ZMĚNOVÝ LIST (VARIACE)			ZL	2
Název stavby	Rekonstrukce a modernizace areálu FSI - Sekce 1 - II.etapa - objekt B2		Sekce	1
	č. objednávatele: 014450/2022/00		Název SO / PS	B2
Smlouva				
Objednatel	Vysoké učení technické v Brně, Antonínská 548/1, 601 90 Brno			
Zhotovitel	Navláčil stavební firma, s.r.o., xxx Zlín			
Klasifikace, popis, zdůvodnění a hodnoty změn			přípočty (+) (Kč bez DPH)	odpočty (-) (Kč bez DPH)
Změny nezbytné (§222 odst. 5 ZZVZ)				
Změna 2 - Vybourání drážek pro příčky Se změnou dispozic ve 2.NP a 3.NP je pro založení nových příček až na nosnou stropní konstrukci nutno provést vyřezání a vybourání drážek v původních betonových mazaninách. Tyto přípravné práce nejsou zahrnuty ve výkazu výměr (VV). Celkem se jedná o 203,26 m2 drážek hl. 150 mm a odpovídající množství dopravy a uložení suti.				
Dny navíc 0			85 457,33	0,00
Příloha Rozpočet 02, fotografie, schémata				
Změna 11 - Stavební přípomoci pro VZT Ve VV části ASŘ a VZT chybí vykázání prací nutných pro přípravu trasy části rozvodů VZT. Provedení těchto prací je však nezbytné pro instalaci nových tras rozvodů VZT. Jedná se o vybourání otvorů 0,32 m3 a demontáž podhledů z hliníkových lamel v 1.NP, 2.NP a 4.NP

Rozpočet 2

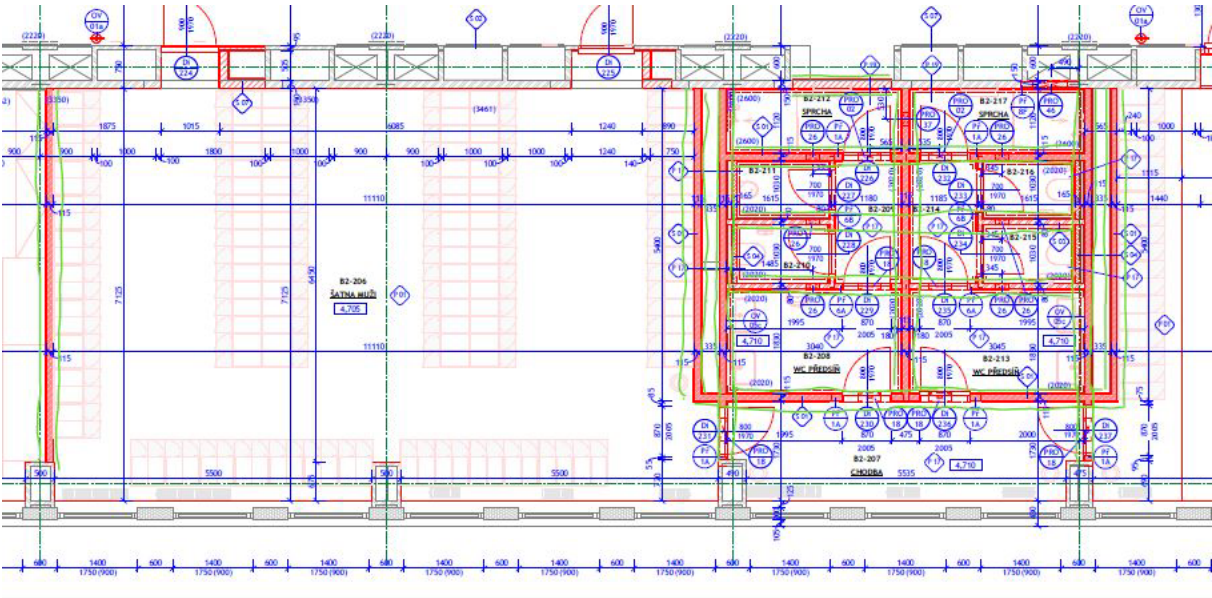
Stavba:	5204	Rekonstrukce a modernizace areálu VUT FSI - B2 - etapa II	
Objekt:	B2	SO B2	
Rozpočet:	02	Změnový rozpočet č.02 vyřezání drážek pod zdivo	
Objednatel:	Vysoké učení technické v Brně Antonínská 548/1 60200 Brno		IČO: 00216305 DIČ: CZ00216305
Zhotovitel:	Navláčil stavební firma, s.r.o. xxx xxx Zlín		IČO: xxx DIČ: CZ25301144
Vypracoval:			
Rozpis ceny			Celkem
HSV			85 457,33
PSV			0,00
MON			0,00
Vedlejší náklady			0,00
Ostatní náklady			0,00
Celkem			85 457,33
Rekapitulace daní			
Základ pro sníženou DPH	15 %		0,00 CZK
Snížená DPH	15 %		0,00 CZK
Základ pro základní DPH	21 %		85 457,33 CZK
Základní DPH	21 %		17 946,00 CZK
Zaokrouhlení			-0,33 CZK
Cena celkem s DPH			103 403,00 CZK
v _____ dne _____ _____ Za zhotovitele _____ Za objednatele

Rozpočet 16

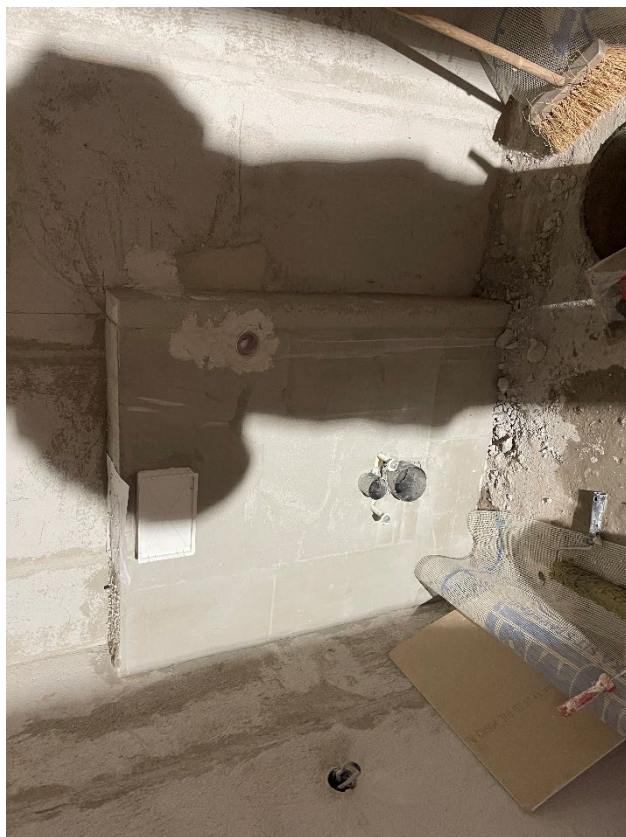
Dny navíc 0			129 454,89	0,00
Příloha Rozpočet 15, fotografie				
Změna 16 - Chybějící překlad Ve VV není zahrnuta dodávka a montáž překladu ozn. DI422 z ocelového válcovaného profilu o celkové váze 0,027 t, jehož osazení je nezbytné pro dokončení příčky a následnou instalaci vnitřní výplně otvoru - dveří mezi chodbou a schodištěm.				
Dny navíc 0			2 190,46	0,00
Příloha Rozpočet 16, fotografie				
Změna 17 - Zazdívký WC modulů a stoupačky Ve VV nejsou dostatečným způsobem vykázány práce spojené s prováděním výzdvek a omítek v toaletách Příčinou je nejednoznačné grafické zobrazení plánovaných prací v DPS (rozdíl mezi stavebními výkresy a spárovězem). Nejedná se o doměřování skutečného množství, ale o dodatečné vykázání chybějících výměr. Změna řeší doplnění obzdevívek tl. 150 mm o výměře 4,2 m2 a omítek VPC vnitřních o výměře 4 m2.				
Dny navíc 0			7 990,16	0,00
Příloha Rozpočet 17, fotografie

Rozpočet 18

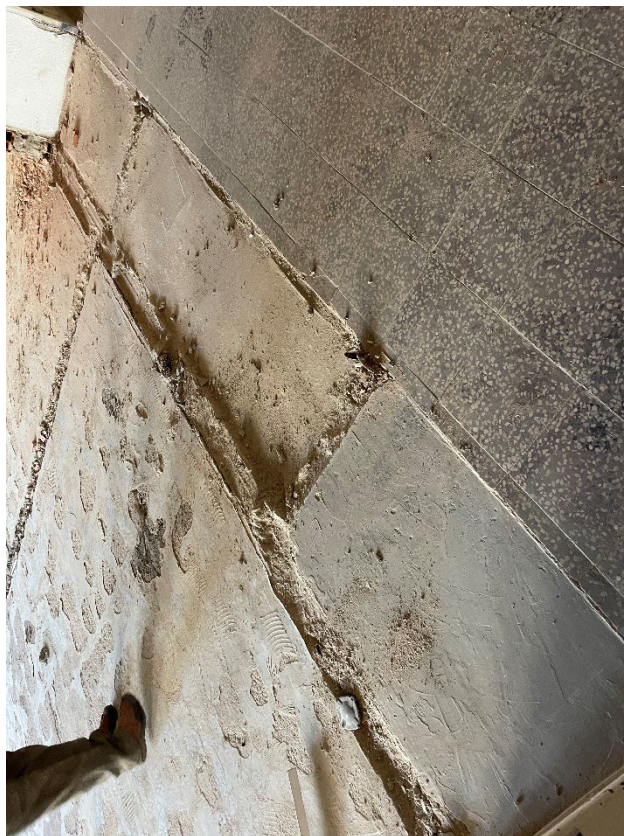
Změna 18 - Celoplošné vyrovnaní podlah Po vybourání příček, ke kterému dochází kvůli změně dispozice, po odstranění podlahových krytin a po zapravení drážek bylo vyhodnoceno, že je nutné provést přípravu a vyrovnaní podkladu pro nové podlahy ve větším rozsahu, než určuje DPS a VV. A to zejména z důvodu značných rozdílů ve výškových úrovních jednotlivých podlah v původně sousedících místnostech. Nově bude provedeno přebroušení nerovností o ploše 545,1 m2, v místě dobetonávek pak lokální vypravení a vyztužení pomocí sklolaminátové tkaniny o ploše 41 m2 a také celoplošné vyrovnaní z epoximalty se ztužující tkaninou o ploše 116,8 m2. Jedná se o chybu projektu, protože v tomto konkrétním případě se daly výškové rozdíly předem jednoduše zjistit prostým měřením a DPS mohla obsahovat odpovídající návrh a rozsah srovnání.				
Dny navíc 0			310 947,20	-25 029,99
Příloha Rozpočet 18, fotografie				
Změna 19 - Chybějící vnitřní okna V průběhu provádění prací bylo zjištěno, že VV nezahrnuje dodávku a montáž 2 ks oken v dělicí příčce v m.č. 315, přestože DPS jejich osazení uvažuje. Změna řeší doplnění díla o výrobu a montáž 2ks pozorovacích a prosvětlovacích oken s ozn. OV/08 dle DPS.
